# RENESAS TECHNICAL UPDATE

製品分類	MPU & MCU	発行番号	TN-RL*-A087A/J	Rev.	第1版
題名	RL78/I1C 独立電源 RTC の制限事項		情報分類	技術情報	
適用製品	RL78/I1C R5F10Nxx	対象ロット等	関連資料	RL78/I1C ユーザーズ・マニュアル ハードウェア編 Rev. 2.00 R01UH0587JJ0200(Aug 2018)	
		全ロット

図 1 独立電源 RTC のご使用方法による不具合発生の際の判定フロー

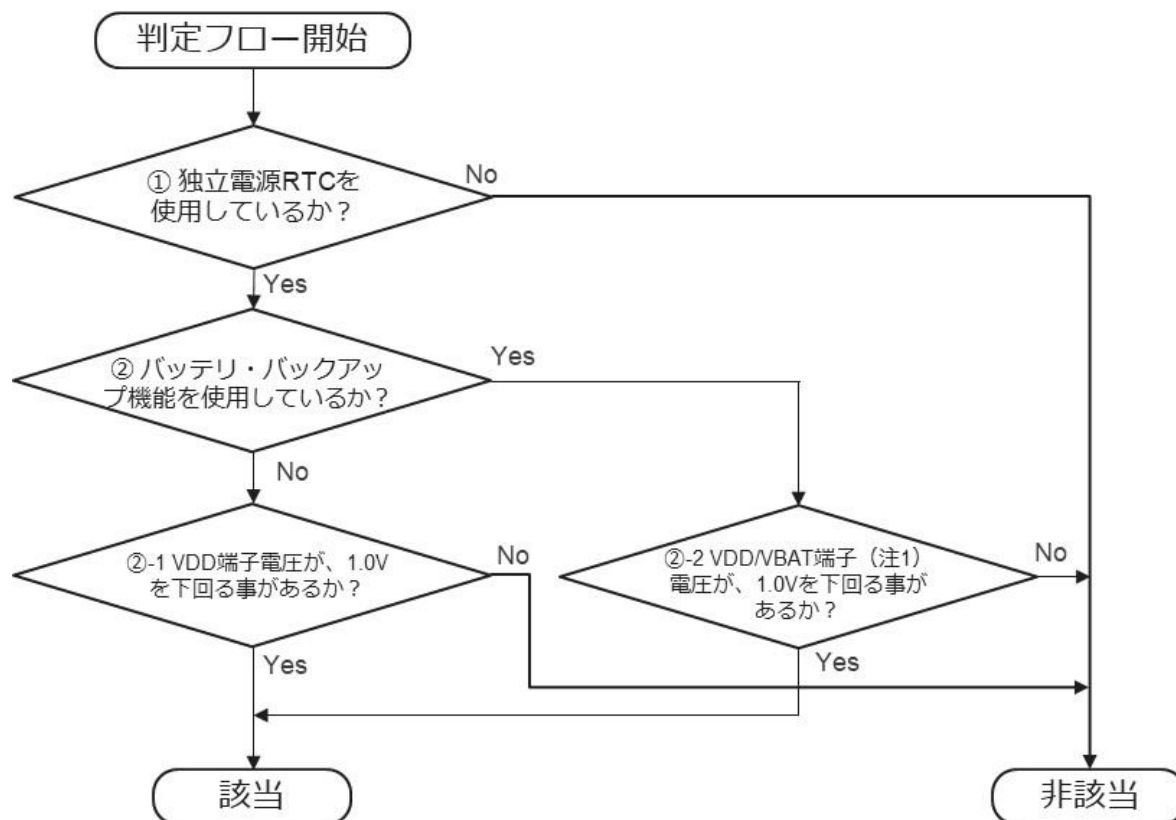
独立電源 RTC のご使用方法による不具合発生の際の該非判定フローを 図 1 に示します。

- ① 独立電源 RTC を使っていない場合は非該当
- ②-1 バッテリ・バックアップ機能を使用しない場合(VBATEN=0)、VDD 端子電圧が 1.0V を下回らなければ非該当
- ②-2 バッテリ・バックアップ機能を使用する場合(VBATEN=1)、VDD/VBAT 端子(注 1)電圧が 1.0V を下回らなければ非該当

図 2 不具合現象 1

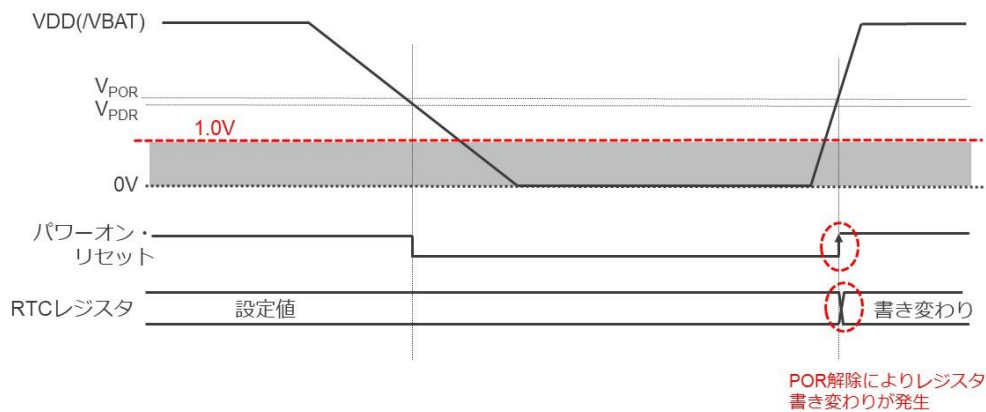
VDD 電源復電後のパワーオン・リセット (POR)解除時に、RTC レジスタの書き変わりが発生する場合があります。

1. バッテリ・バックアップ機能を使用しない場合、VDD 端子電圧が 1.0V を下回らないようにしてください。  
例：外部回路でダイオード OR を使用し、停電時にはバッテリーから VDD 端子に電源を供給する。
2. バッテリ・バックアップ機能を使用する場合、VDD 端子または VBAT 端子（バッテリー・バックアップ機能で選択された電源端子）電圧が 1.0V を下回らないようにしてください。

図 3 不具合現象 2

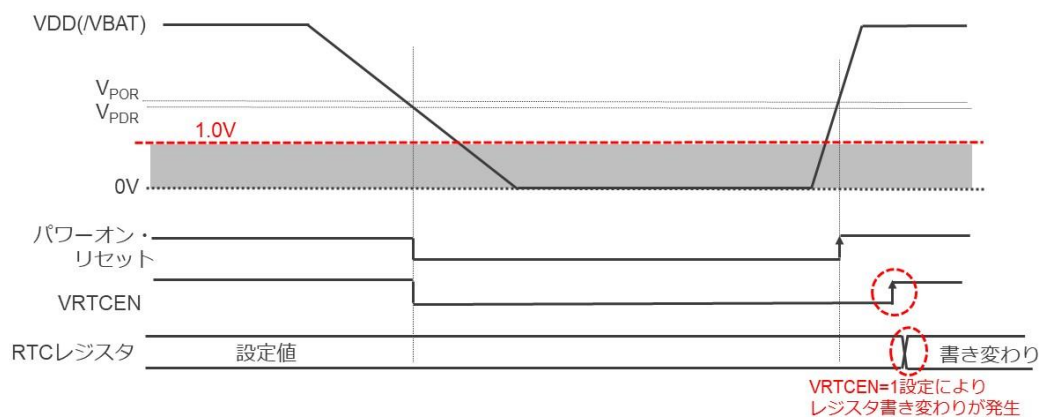
VDD 電源復電後の VRTCEN=1 設定時に、RTC レジスタの書き変わりが発生する場合があります。

図 4 不具合現象 3

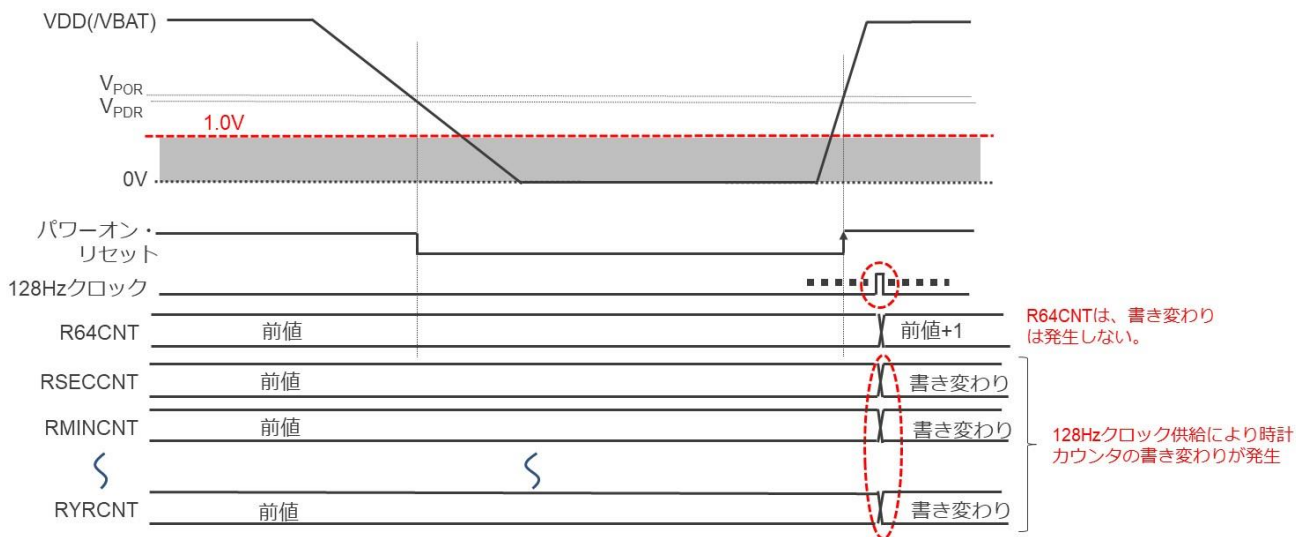
VDD 電源復電後の POR 解除後に、時計カウント用の 128Hz クロック供給により、R64CNT を除く時計カウンタの書き変わりが発生する場合があります。
